Expediente: **056900543393**  
Radicado: **RE-04918-2025**  
Sede: **SANTUARIO**  
Dependencia: **Grupo Recurso Hídrico**  
Tipo Documental: **RESOLUCIONES**  
Fecha: **04/11/2025** Hora: **16:27:02** Folios: **12**

## RESOLUCIÓN No.

### POR MEDIO DE LA CUAL SE RESUELVE UN RECURSO DE REPOSICIÓN

**Imagen 6 Condiciones geométricas en el encole de la obra hidráulica.**  
 Fuente: Elaboración propia a partir de la topografía.

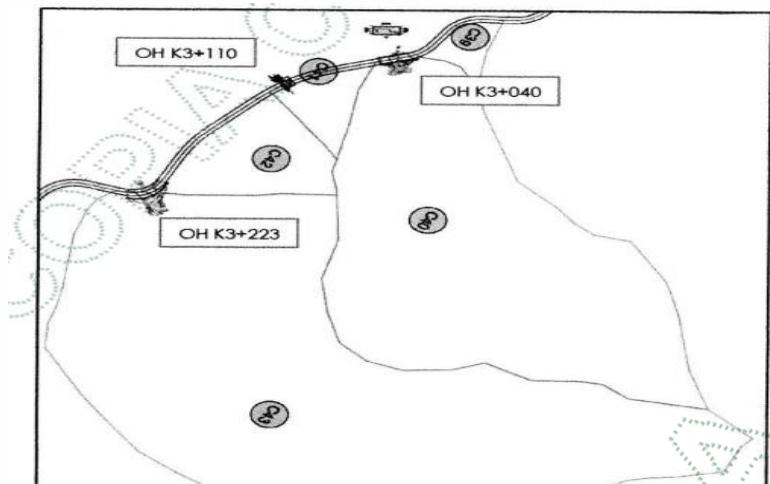
- Se verifica el análisis hidrológico e hidráulico que se realiza en el Anexo 1. CO-2708251-1, donde se observa que se retoman las características hidrológicas aportados en la solicitud del trámite para la obra de la abscisa K03+040 localizada en la cuenca 40 como área aferente, se indica que los canales solo están captando el caudal de la fuente y la escorrentía del área aferente.

Se valida la verificación hidráulica de los canales en el encole con el propósito de demostrar la capacidad de ambos para contener el caudal de diseño del área aferente de la cuenca de interés en la abscisa K03+040, así como el chequeo de la suficiencia hidráulica de la tubería de 36" con el aporte del caudal que se distribuye a través de ambos canales.

**Imagen 3 Planta perfil del levantamiento topográfico, condiciones actuales de la obra K3+040**  
 Fuente: Elaboración propia a partir del levantamiento topográfico realizado por el proyecto.

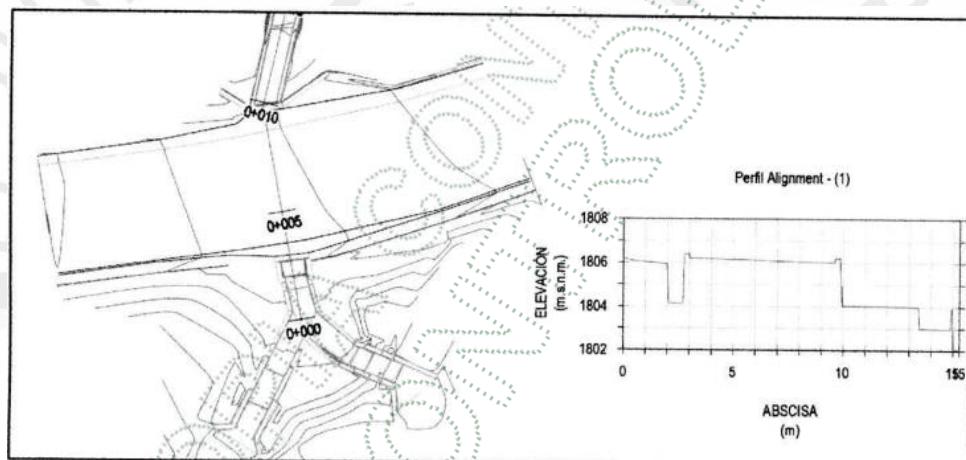
- Se presenta el levantamiento topográfico de la obra propuesta una tubería de 36" como construida y los canales escalonados en concreto que se implementaron en el encole de la obra.

- Según se menciona la configuración de los dos canales construidos en la obra 17-5(42) de la abscisa K03+040 corresponde a una "configuración que se vio necesaria para captar el mismo flujo que metros anteriores se había dividido por condiciones geomorfológicas del alineamiento de la fuente hídrica. Por lo anterior, al tratarse de un drenaje natural y la visión de impactar lo menos posible su condición de tránsito, se implementó dentro de la obra un canal que permitiera el paso sin problema por uno o por el otro canal bajo condiciones establecidas en el diseño"

Se demuestra que la capacidad hidráulica de la obra 17-5(42) de la abscisa K03+040, tubería de 36", no se ve afectada motivado a que el caudal de la cuenca en la que se localiza la obra es distribuido en ambos canales que se encuentran en el encole de la alcantarilla.

**Imagen 12 Resultados modelación – Perfil hidráulico en el sector de la alcantarilla.**

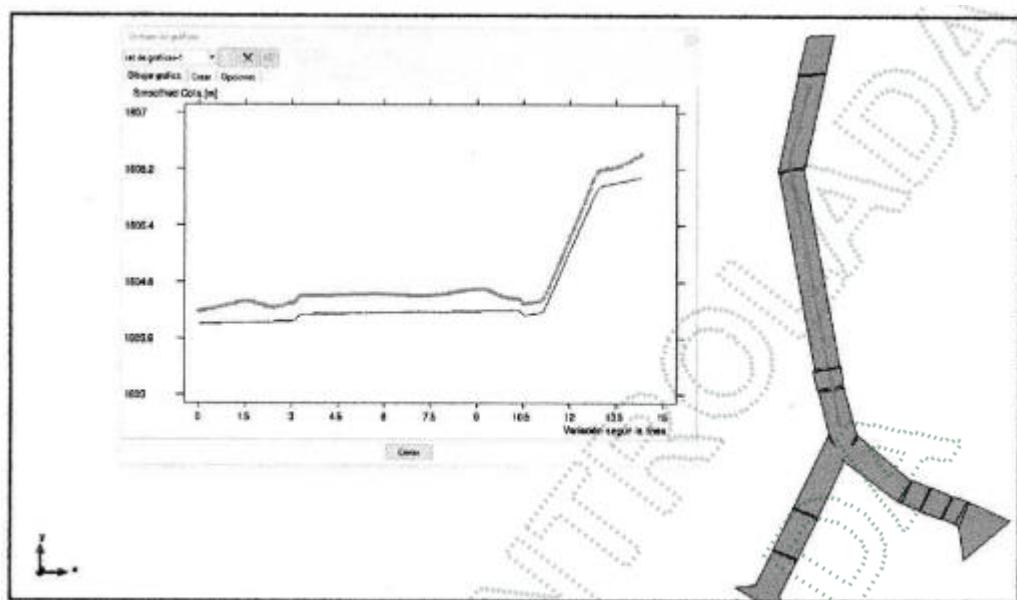
- Se presenta la verificación del comportamiento de la tubería de 36" considerando la interacción de los canales mediante el uso del modelo hidrodinámico IBER, se toma como parámetros de entrada, la geometría real de los canales, condiciones de descarga, coeficiente de rugosidad de Manning, el caudal de diseño de 0.916 m<sup>3</sup>/s dividido en los dos canales, al observar el comportamiento de la lámina de agua en ambos canales se obtiene que con el paso del flujo del área aferente de la cuenca de estudio no se afectada la capacidad hidráulica de la alcantarilla de 36".

**Foto 2. Obra Km 3+655 (antes Vs después) se adecua ventana de ingreso a la obra**

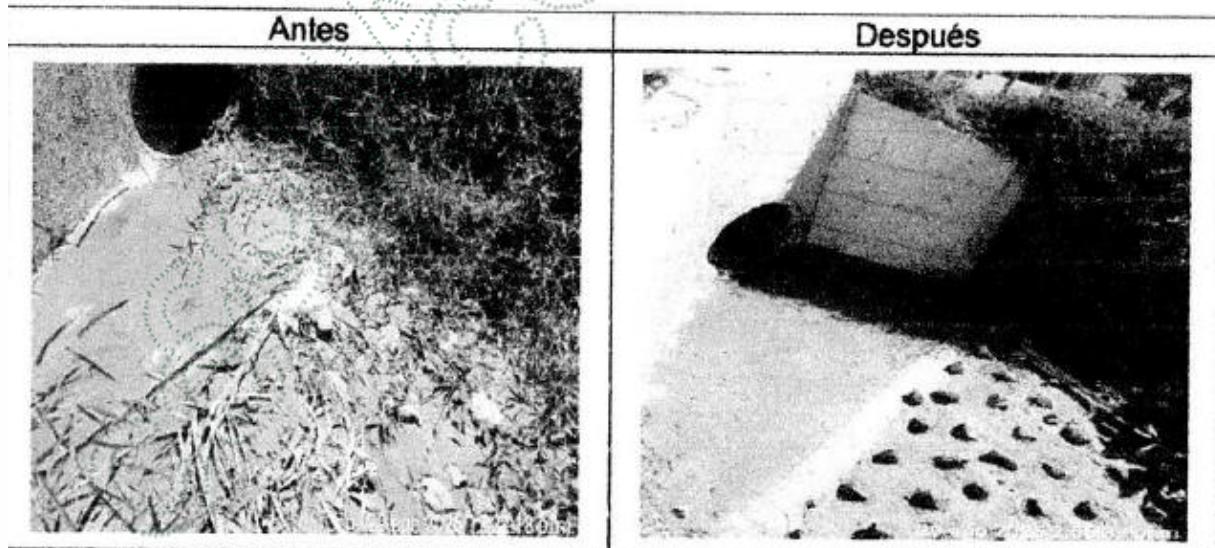
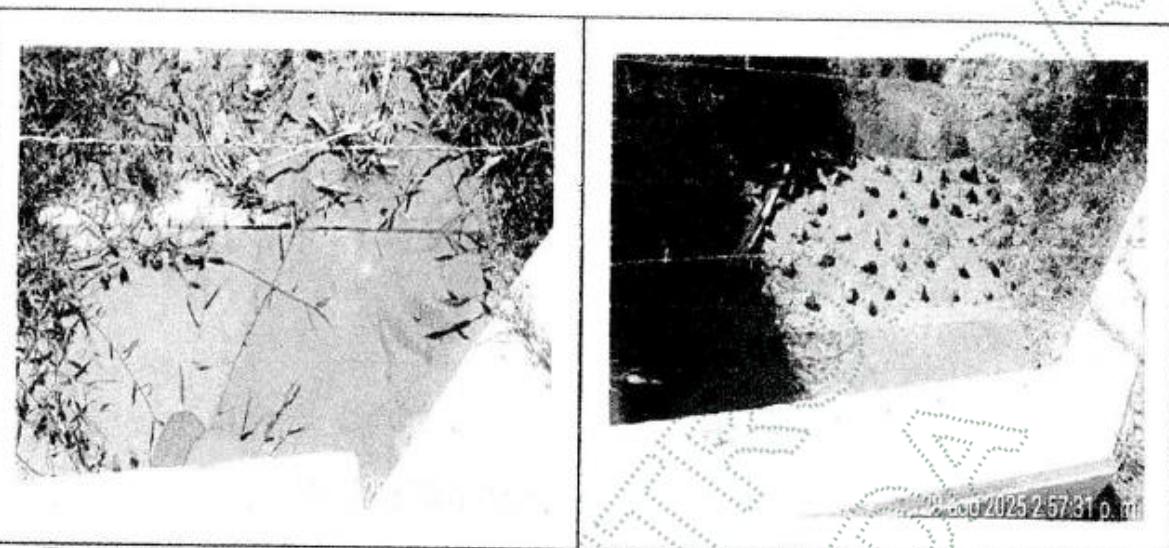
- Argumenta que el requerimiento no aplica toda vez que la obra fue construida de manera fiel al diseño aprobado por la Corporación
- Donde se presentó el movimiento del disipador enrocado, el usuario informa que se procedió con la construcción de "una fundación estable con el fin de garantizar la estabilidad y la obra a largo plazo"

- El usuario presenta una fotografía donde se observa una limpieza de la estructura de disipación.
- En la obra N°23-6(43) en el K03+110 y 28-7(44) K03+223 tipo estructuras de disipación, persiste la diferencia de altura entre la estructura de disipación y el lecho natural de la fuente hídrica de 1.8m aproximadamente. Con lo que se concluye que el riesgo de erosión de la fuente hídrica en la base de la estructura de disipación persiste.

Los argumentos presentados por el usuario referente a que las obras fueron construidas acorde a los autorizado por la Corporación y la fundaciones estable, no se acogen, toda vez que según las ilustraciones anexas en el numeral 25 observaciones Respecto al ARTICULO 5 numeral 2, evidencias que los planos allegados por el usuario, y están en la Resolución RE-04569-2024 del 08 de noviembre de 2024 que autoriza las obras de ocupación de cauce, SE OBSERVA QUE EL ENROCADADO HACE UNA ENTREGA AL MISMO NIVEL DEL LECHO DE LAS FUENTE HÍDRICAS en de la obra N°23-6(43) en el K03+110 y 28- 7(44) K03+223 tipo estructuras de disipación. Lo que difiere a lo observado en campo (construido) que tiene un desnivel de 1.8m aproximadamente, esto genera efectos de erosión en la fuente hídrica, predios colindantes y estructura de disipación tipo enrocado.

Por lo anterior, se ratifica la necesidad de implementar en la una estructura de enrocado adicional a nivel del lecho de la fuente que reciba el flujo del agua del enrocado existente y así mitigar la erosión y/o socavación.

Ilustración 3 Diseño obra N°23-6(43) en el K03+110.

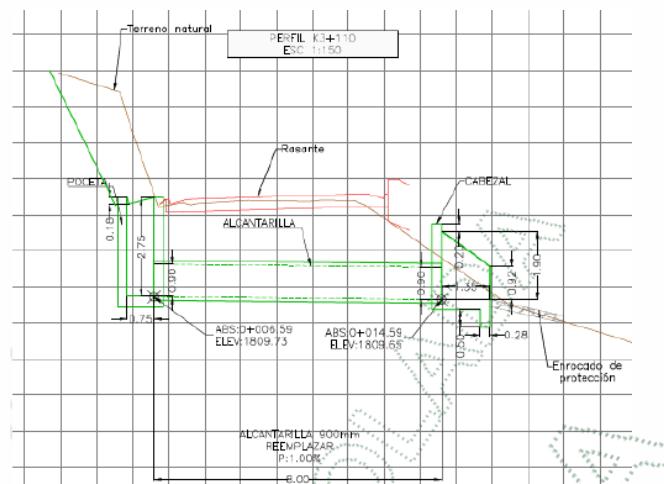
Esta construcción en campo realizada por el usuario difiere con los diseños autorizados por la Corporación en la Resolución RE-04569-2024 del 08 de noviembre de 2024. Según lo autorizado, se observa que la estructura de disipación de energía hace una entrega al nivel del lecho de la fuente, como se puede observar en las siguientes ilustraciones.

Foto 3. Obra Km 3+655 (antes Vs después) se adecua ventana de ingreso a la obra

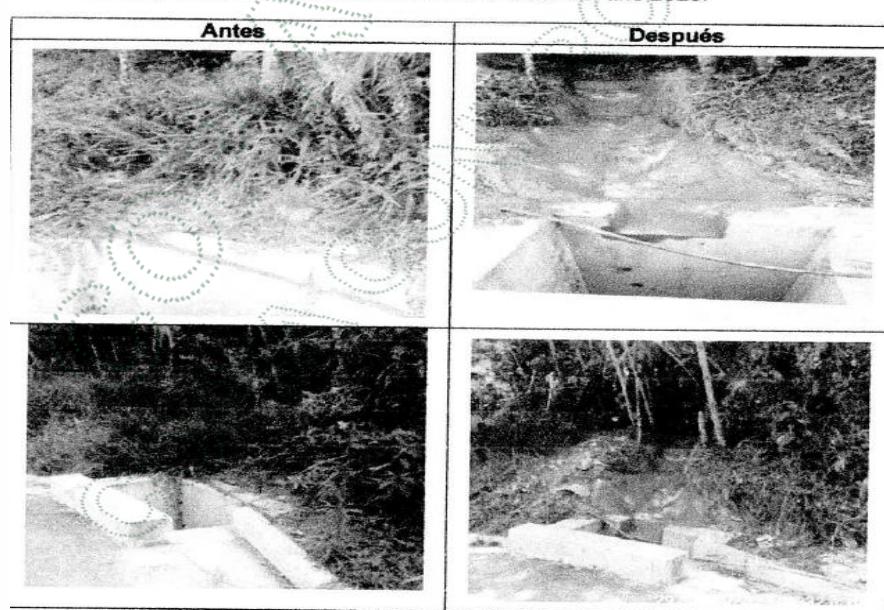
Se realiza la construcción de la ventana y adjunta registro fotográfico como evidencia.

Se logra evidenciar la implementación de la ventana en el cabezote de ingreso según lo requerido.

Se acoge la adecuación realizada por el usuario en la obra N°32-9(49) K3+655.

Foto 4. Obra construida respetando diseño autorizado en RE-04569-2024

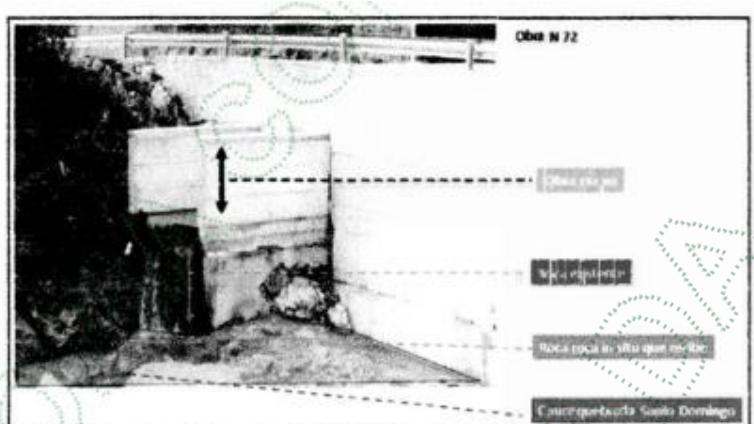
La descarga de la obra N.º 56-16(72) se ejecutó conforme a los diseños aprobados y se ajustó en campo para evitar Invadir el cauce de la quebrada Santo Domingo, entregando el flujo sobre roca in situ (formación rocosa expuesta), con concreto ciclópeo a la cota del macizo rocoso (1,70 m). Esta solución evita procesos erosivos y socavación y, a la vez, impide una intervención nueva del cauce que no esté amparada por los permisos vigentes. Exigir la "obra de mitigación" en los términos del requerimiento implicaría prolongar la descarga dentro del cauce, esto es, una nueva ocupación de cauce que requeriría autorización ambiental y que, por las condiciones hidrodinámicas del sitio (altas crecidas y arrastre de rocas sobredimensionadas), aumentaría el riesgo de colapso y generación de RCD dentro del cuerpo de agua, en contravía de las buenas prácticas y del principio de precaución.

Pasando de proyectar en diseños técnicos autorizados, de una estructura de descole tipo canal escalonado a construirse en campo un elemento con caída libre de la fuente de aproximadamente 2 metros de altura, como se puede evidenciar a continuación:

Considerando lo descrito por el usuario respecto a que la descarga se realiza sobre un lecho rocoso, se acoge la obra de descole, toda vez que se sustenta que la descarga no genera procesos erosivos ni riesgo de socavación, con lo cual se garantiza la estabilidad y funcionalidad de la estructura.

Figura 4. Comunicado CORNARE – Obras a incluir

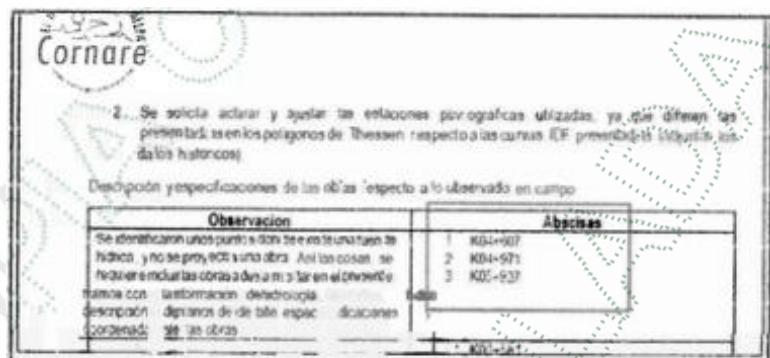
Cabe resaltar que en dicho recorrido y en el comunicado posterior (ver Figura 1), no se mencionó la necesidad de incluir una nueva ocupación de cauce en el sector K05+922, cuyas coordenadas corresponden a:

Tal y como se menciona en el sustento dado, el día 14 de mayo de 2024 se realizó visita de campo por parte de funcionarios de esta corporación ambiental y personal técnico de la sociedad TOPCO, posteriormente se revisó y evaluó la información presentada al momento y considerando lo evidenciado en campo, se expide el oficio de requerimientos con radicado CS-06014-2024 del 27 de mayo de 2024, en el cual efectivamente se solicitó incorporar las siguientes obras, dado que al momento de la visita se evidenciaron fuentes hídricas en las abscisas mencionadas.

Los argumentos presentados por el usuario, no son coherentes ni tienen validez alguna, teniendo en cuenta que efectivamente en el oficio con radicado CS-06014-2024 del 27 de mayo de 2024, SI SE SOLICITÓ la estructura ubicada en la abscisa K05+937, la cual permitiría el paso continuo de la fuente FSN 2, evidenciada en campo el día de la visita, la cual, posteriormente NO FUE INCORPORADA EN LA INFORMACION DE LA SOLICITUD DE OCUPACION DE CAUCE, POR LO TANTO, NO FUE AUTORIZADA, SIN EMBARGO, SI FUE CONSTRUIDA.
